KYSTVERKET

Vår ref  
2021/3858-3

### **Vedrørende søknad om utlegging av flytebryggeanlegg - avklaring av myndighet - Gnr 70 Bnr 26 - Seim - Alver kommune - Vestland fylke**

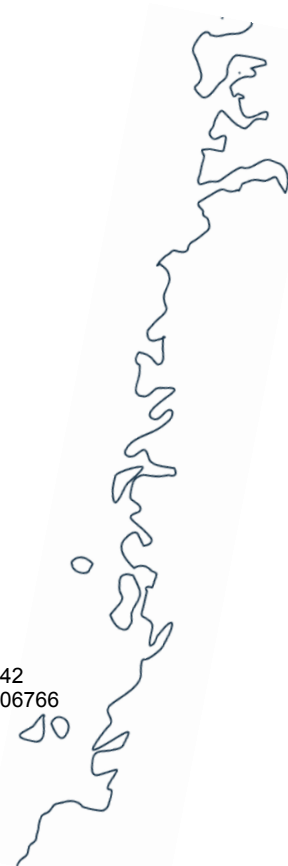
Slik vi leser kartskissen over omsøkt flytebryggen vil den ikke komme ut i farledsarealet. Farledsareal viser med grønn skravur i bilde under.

Kystverket ber om at det blir satt vilkår i tillatelsen om at flytebryggen ikke må komme ut i registrert farledsareal, dette pga hensyn til sikkerhet og fremkommelighet for sjøtrafikken, i dette tilfellet er det spesielt hensynet til rutegående hurtigbåter.
